- Inhalt:
1. Rasenmäher Typ 685
 2. Ni-Cd-Batterie für 5-Stern-Mäher
 3. MHKZ-Anlage für 4-Stern-Mäher
 4. Starter für Rasenmäher Typ 685 und 687/689
 5. Rasenmäher Typ 687/689 mit Membranansaugung
 6. Grasfangvorrichtungen
 7. Akku-Mäher
 8. Vollsynthetisches Zweitakt-Öl
 9. Rumpfmotoren

1. Rasenmäher Typ 685

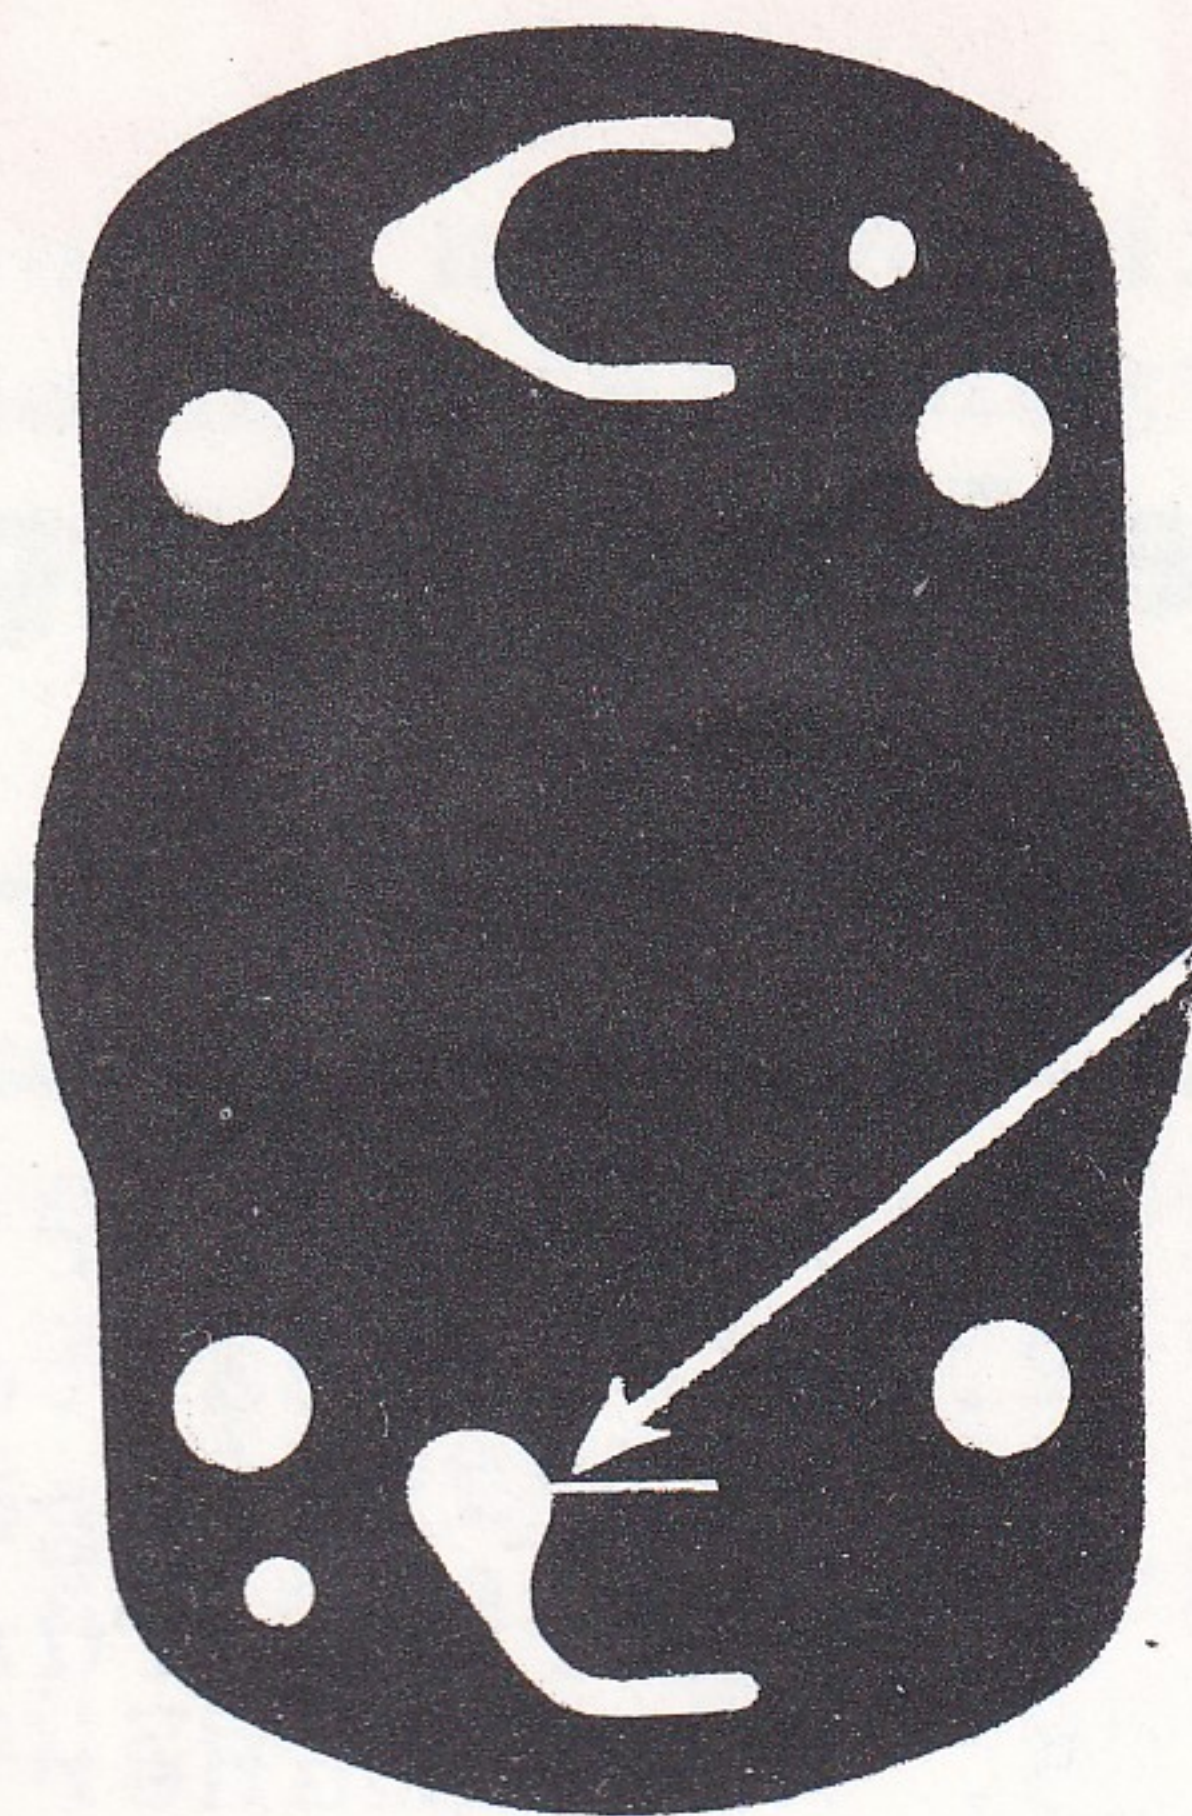
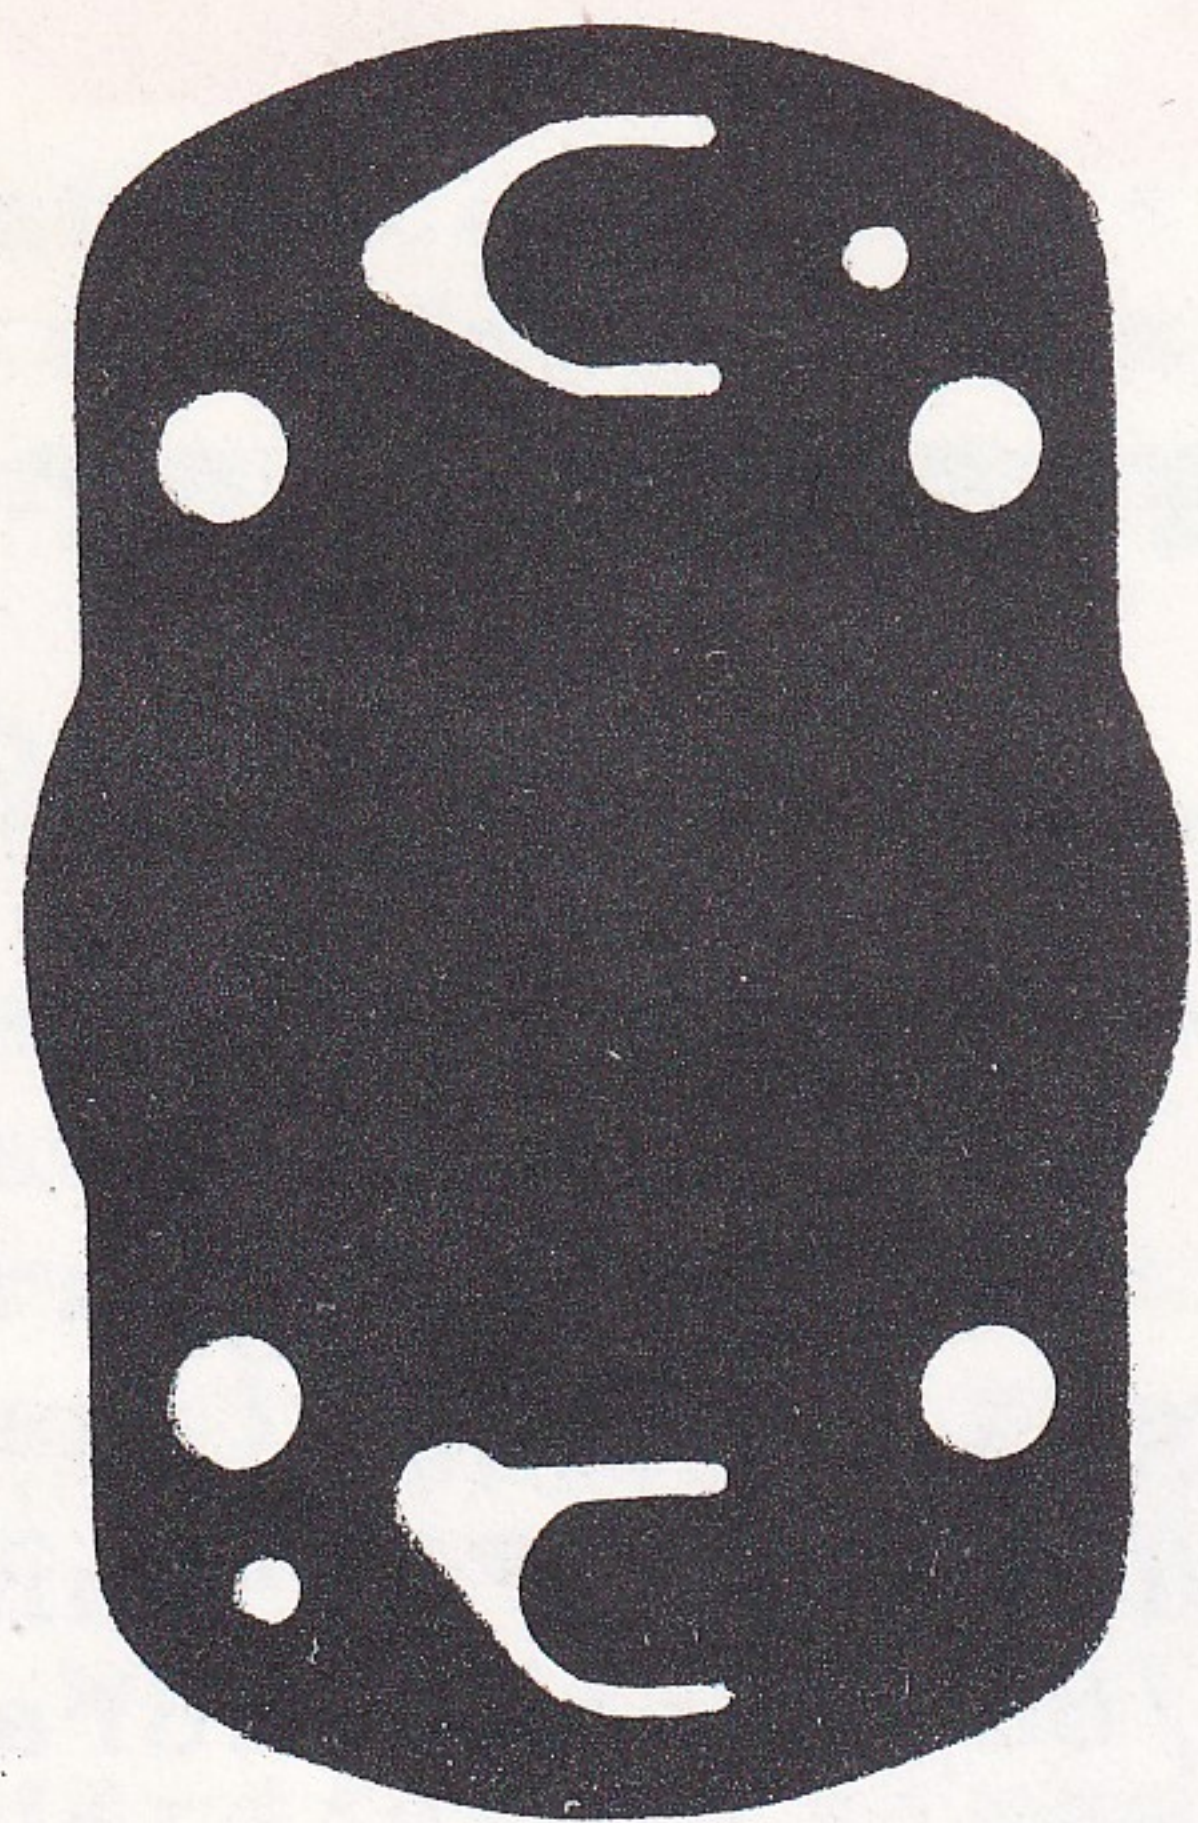
- b) Die vereinzelt beobachtete Erscheinung, daß der Motor nach kurzzeitigem Lauf (ca. 10 - 15 Minuten) abstirbt und danach nicht mehr anspringt, ist häufig darauf zurückzuführen, daß die Lippe auf der Saugseite der Membrane (220-04.146) nicht exakt ausgestanzt ist. Dadurch entsteht starke Blasenbildung in der Kraftstoffleitung, was zum Aussetzen des Motors führt.

Als Abhilfe wird empfohlen, die ungenügend ausgestanzte Kontur der Lippe entsprechend der nachfolgenden Abbildung mit einer Schere nachzuschneiden.

richtig

falsch

hier nach-
schneiden
